<i>Direction Régionale de l'Environnement, de l'Aménagement et du Logement de Picardie</i>	COMMISSION DE SUIVI DE SITE	
	CENTRE DE STOCKAGE DE DECHETS NON DANGEREUX DE LIHONS	
	COMPTE-RENDU DE LA REUNION DU 21 janvier 2014	
	<i>Document projet : oui</i>	<i>Document approuvé : non</i>

Présentation de l'étude d'impact du projet d'extension de l'Installation de Stockage de Déchets Non Dangereux de Lihons par la société Gurdebeke
Présentation du rapport de tierce expertise par le bureau d'études ANTEA
Echanges sur les observations évoquées à l'occasion de l'enquête publique
Questions/Observations soulevées par la CSS

Projet d'extension du CSDND de Lihons (80) Tierce expertise

Réunion de la commission de suivi du site de L'ISDnd de Lihons
21 Janvier 2014

Exemple de constitution des barrières passive et active sur le flanc Sud

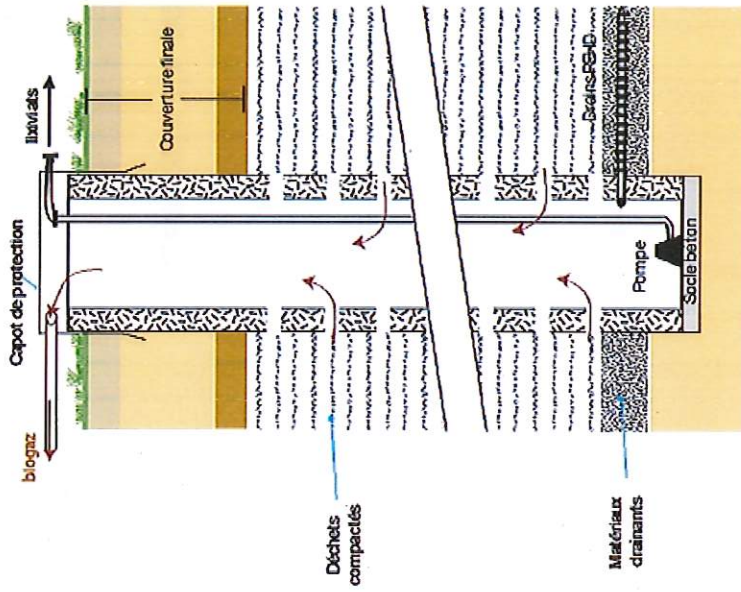
- Le calcul ne prend pas en compte la structure multicouche de la barrière passive, l'ensemble de cette structure étant ramené à une couche unique

- en fond, l'équivalence proposée de 1 m de matériaux de Ks 10-9 m/s + 1 géocomposite bentonitique (1 GSB d'épaisseur 6 mm) est suffisante.
- En flanc, la solution proposée n'est pas strictement équivalente

Néanmoins, sur le flanc, pour qu'un lixiviat perché dans les déchets impacte le milieu naturel, il faut 4 niveaux de défaillance dans le système d'étanchéité drainage posé en flanc de casier :

En conséquence, la pose en équivalence de BSP en flanc d'un géocomposite bentonitique (argile sodique naturelle) de 6 mm d'épaisseur nous paraît suffisante au regard du risque environnemental de ce site, dans l'hypothèse où la prescription d'un géocomposite de drainage des eaux souterraines pouvant percoler en flancs est reprise dans l'arrêté préfectoral d'autorisation.

Localisation des venues d'eau superficielles au flanc Nord de la carrière de Lihons

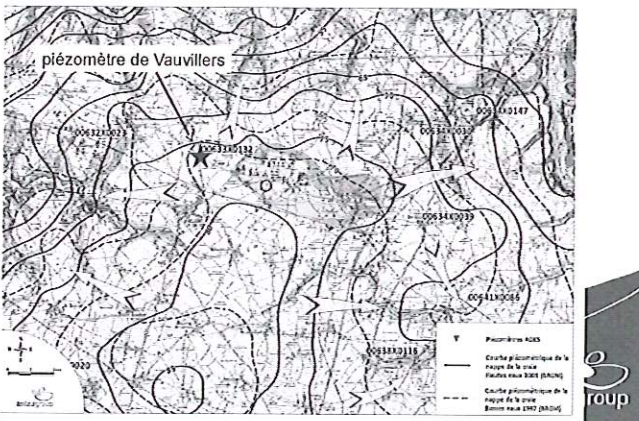
La présence d'écoulement d'eau sporadique dans les couches interceptés par le flanc des alvéoles présente le risque de mise en charge de la barrière passive de flanc. et en cas de défaut d'intégrité de la barrière, d'infiltration d'eau parasite dans les déchets

La mesure compensatoire à mettre en œuvre pour pallier ce risque est de mettre en place en flanc de casier un dispositif de drainage des eaux permettant de les collecter au niveau du carreau de la carrière.

Il peut être envisagé de mettre en place sous la barrière passive un drainage par géocomposite de type DRAINTUBE 800 FT 1 D25 ou équivalent.
